敦賀発電所2号炉
「敷地の地形，地質・地質構造について」
に関する審査資料の記載の不備について
(補足説明資料2 個々の記載の不備の具体的内容・類型化)
再点検結果

令和元年10月11日
日本原子力発電株式会社

薄片試料観察結果(1号炉原子炉建屋付近)(H19-No.4孔)(その2)

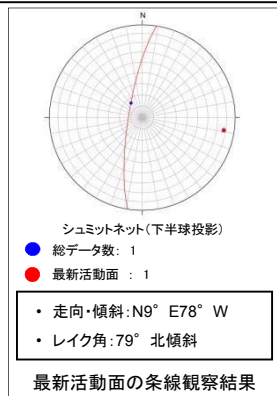
4(分類E)①
薄片作成方向を示したものを。
書式を転用した際に正しい方向への修正を失念した。

連続性評価の具体的プロセス(原子炉建屋等, 起点破碎部: 2号炉原子炉建屋南側道路, ①)

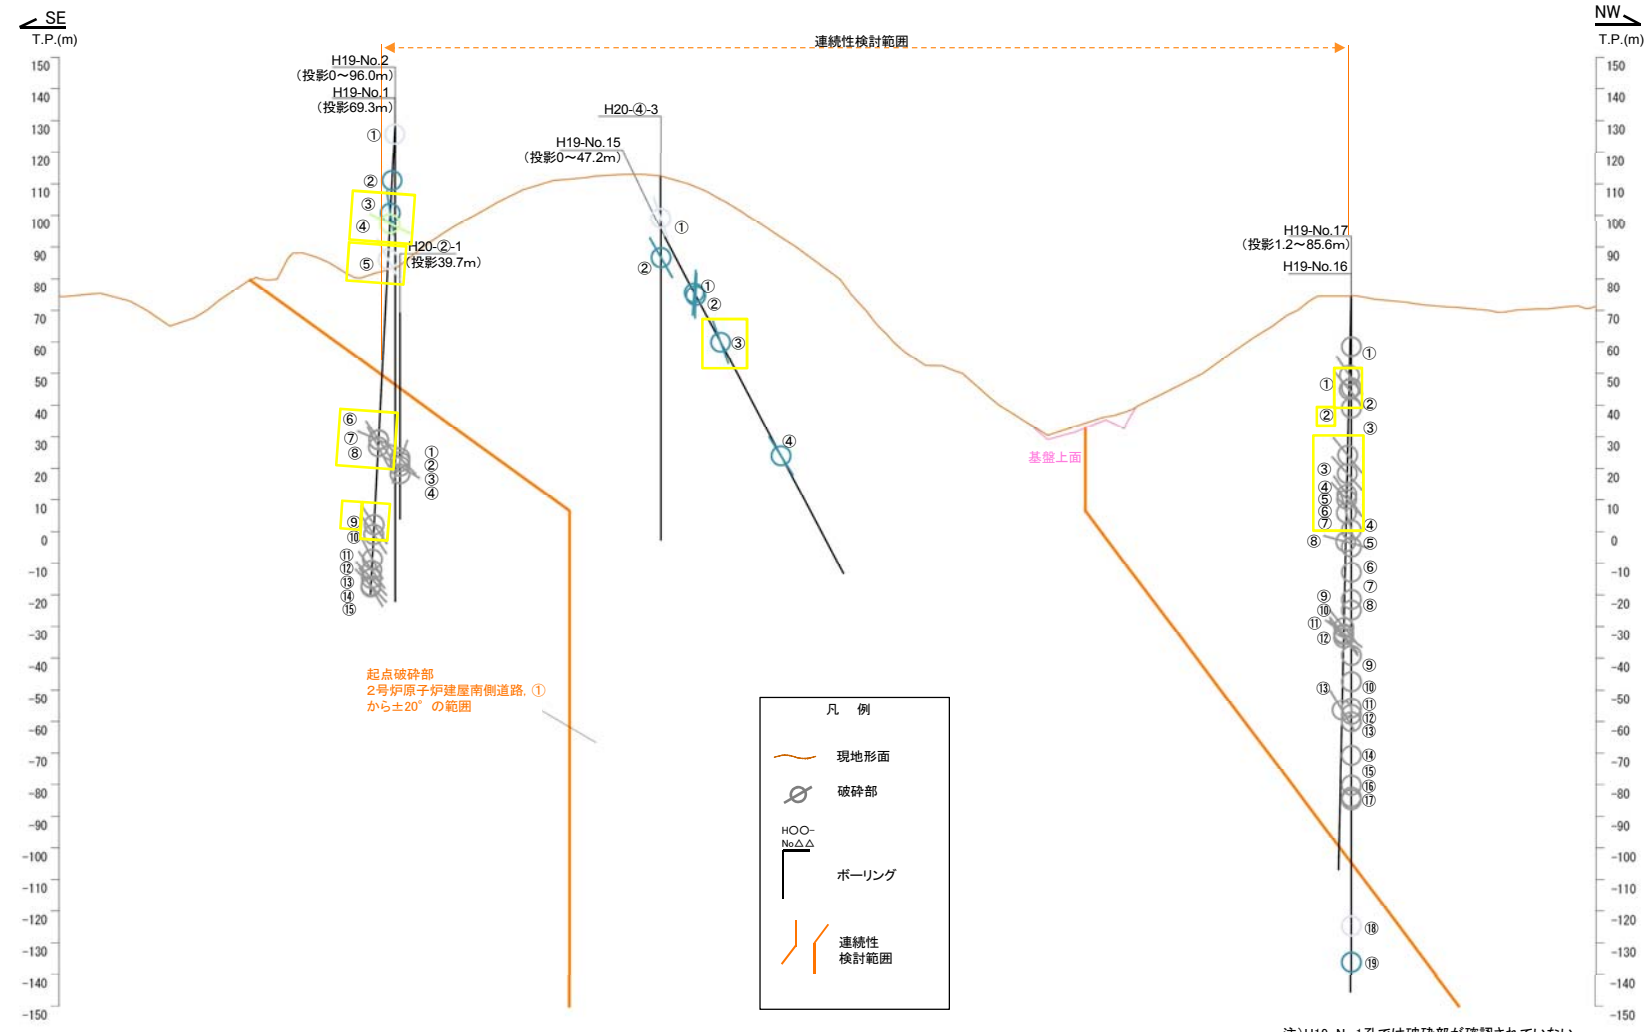
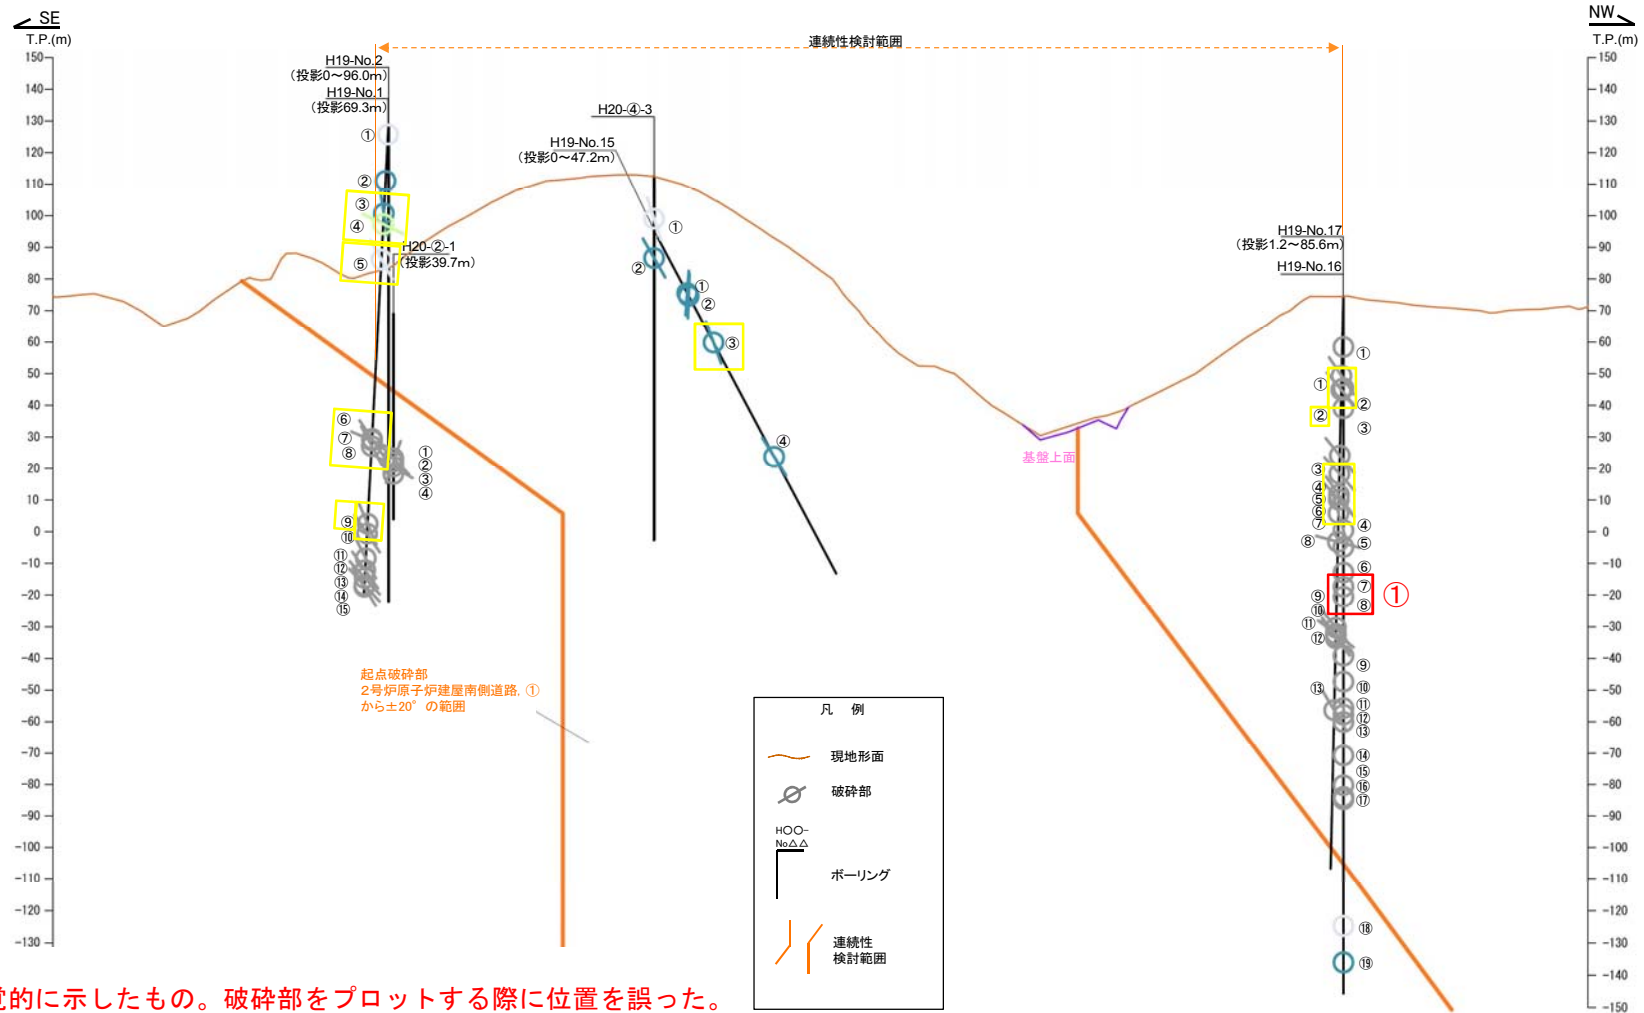
13(分類B)①
破碎部の位置を視覚的に示したものの。破碎部をプロットする際に位置を誤った。

連続性評価の具体的プロセス(原子炉補機冷却海水取水路等, 起点破碎部:H19-No2, ④)

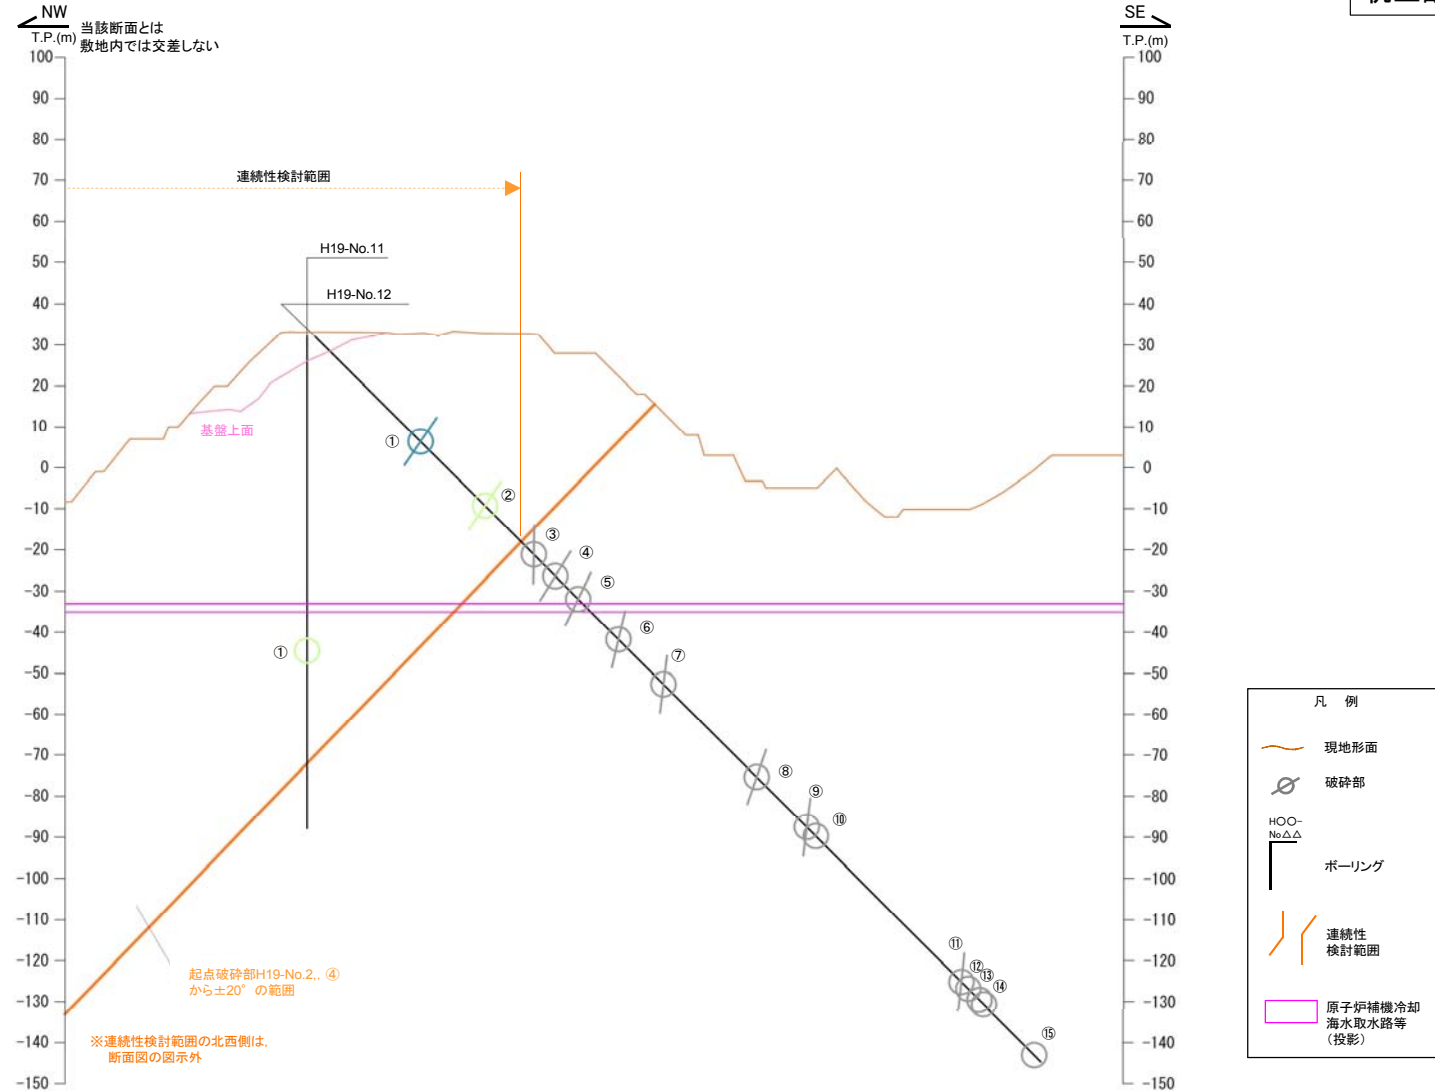
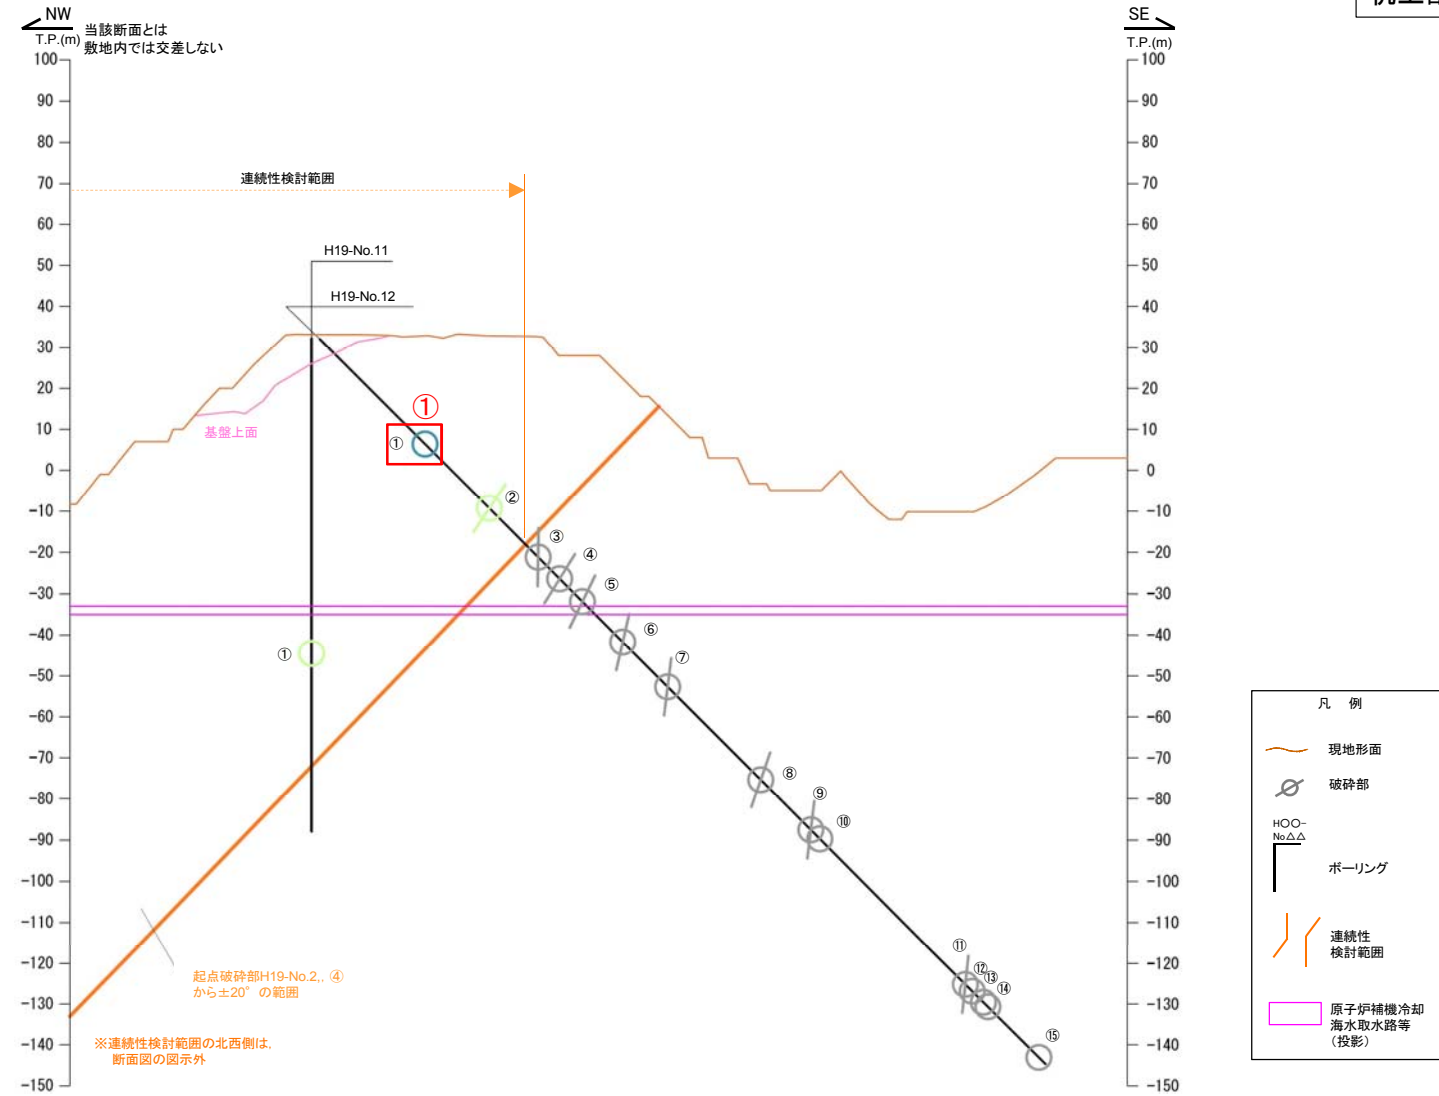
H30年11月30日審査会合にて説明した当該破碎部の傾斜を見直した結果を本断面に反映していなかった。

連続性評価の具体的プロセス(原子炉補機冷却海水取水路等, 起点破碎部:H20-④-5, ①)

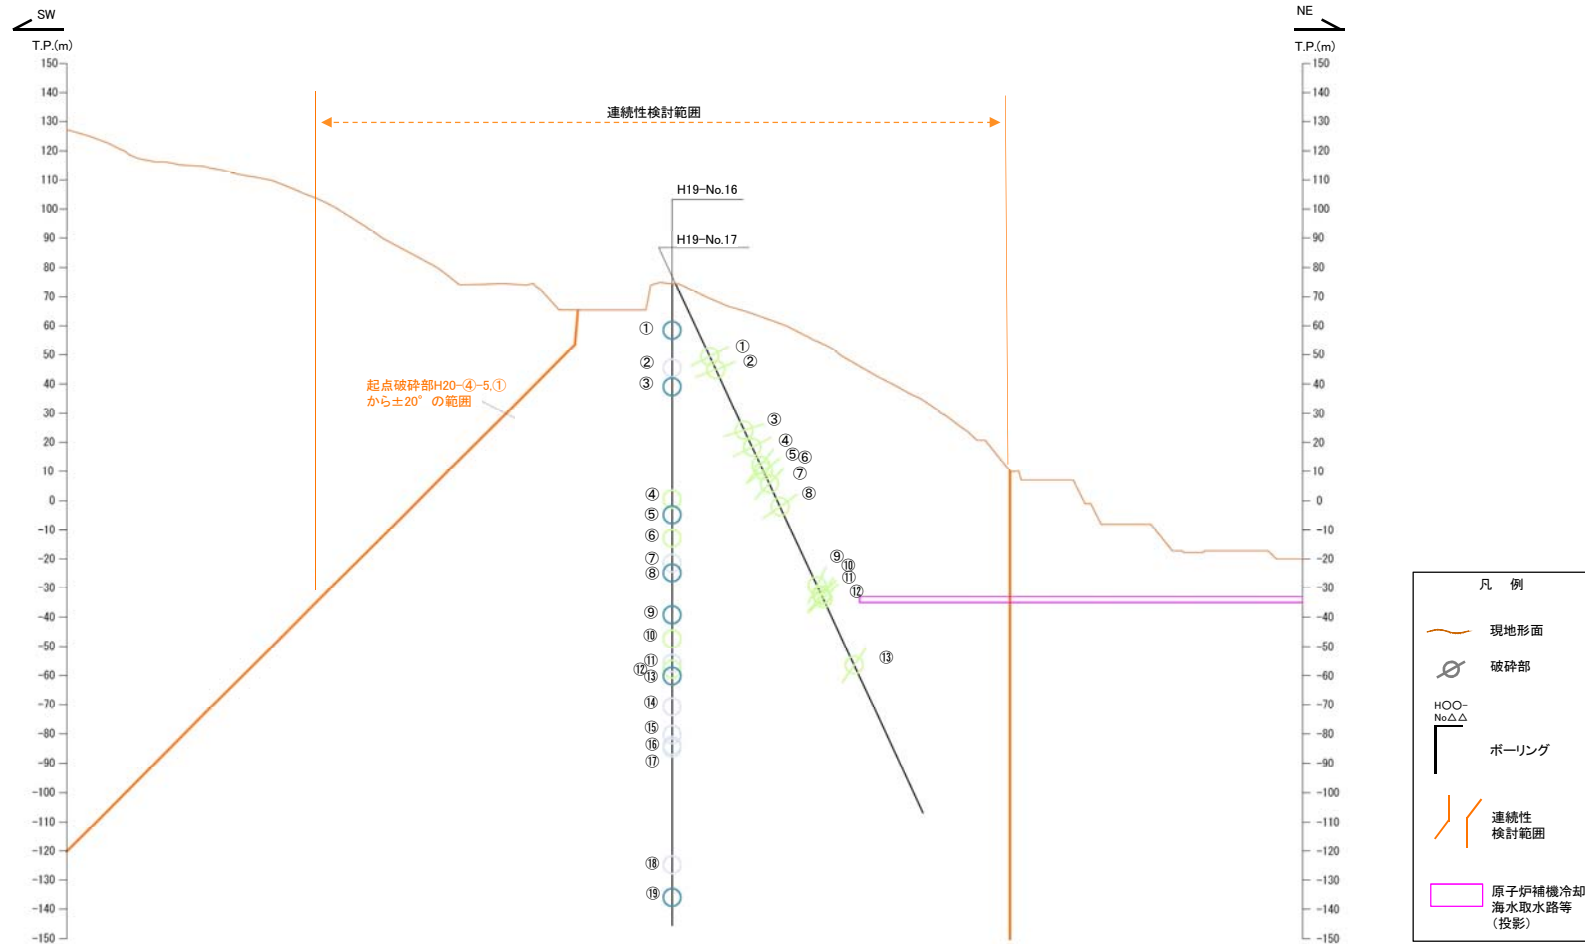
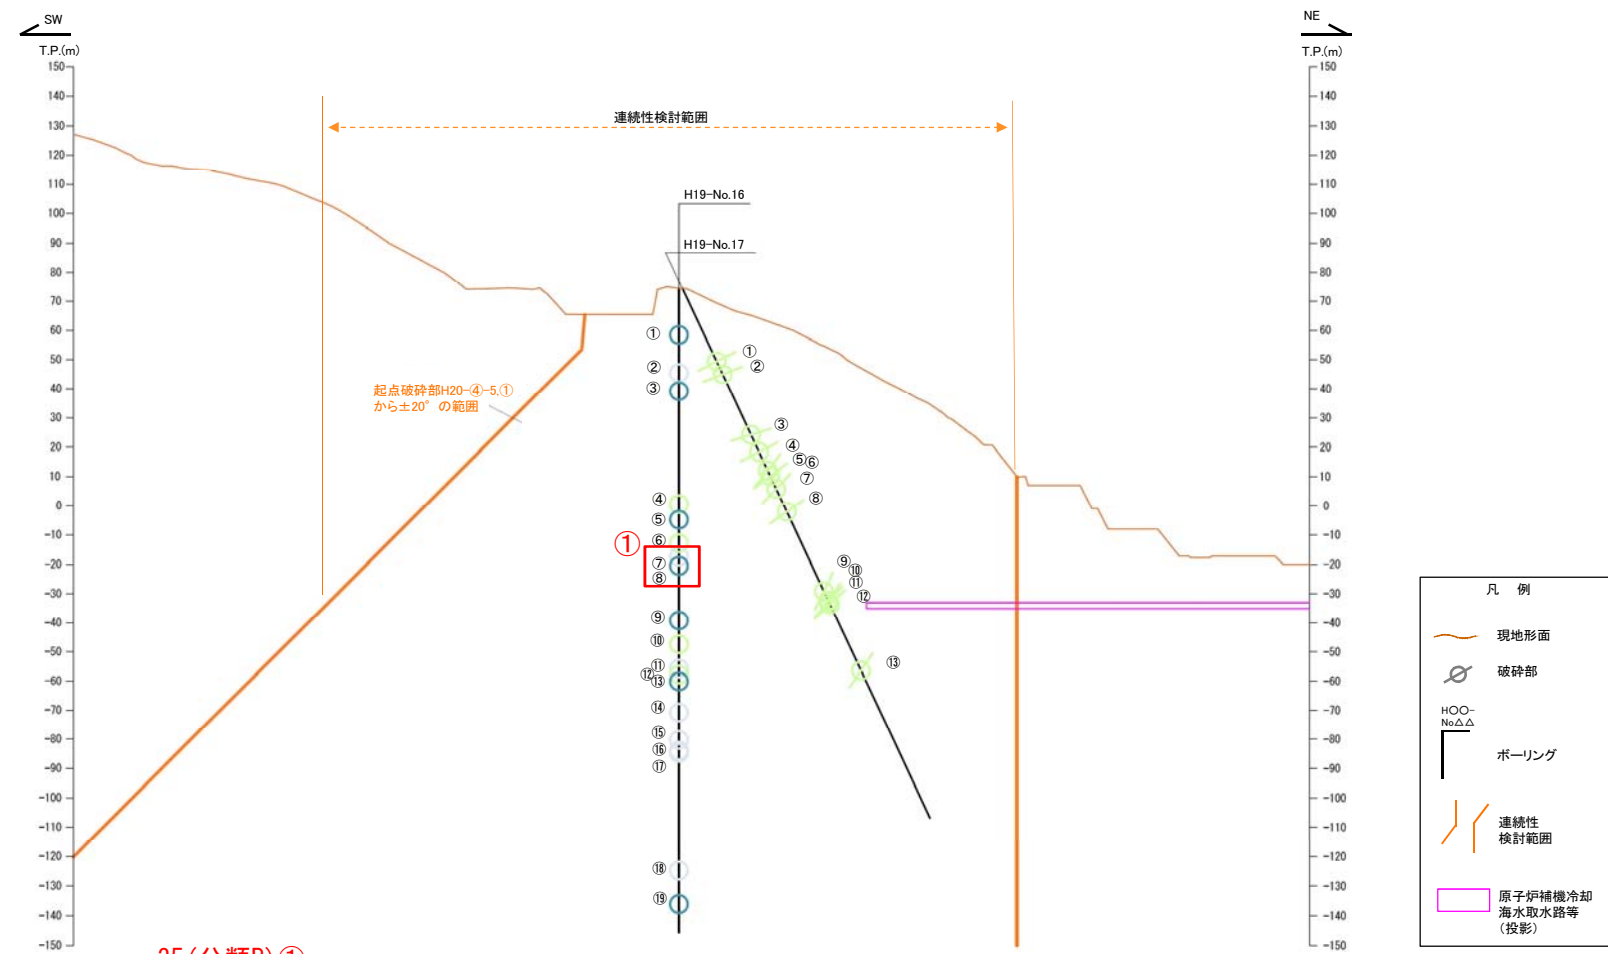
35(分類B)①
破碎部の位置を視覚的に示したもの。破碎部をプロットする際に位置を誤った。
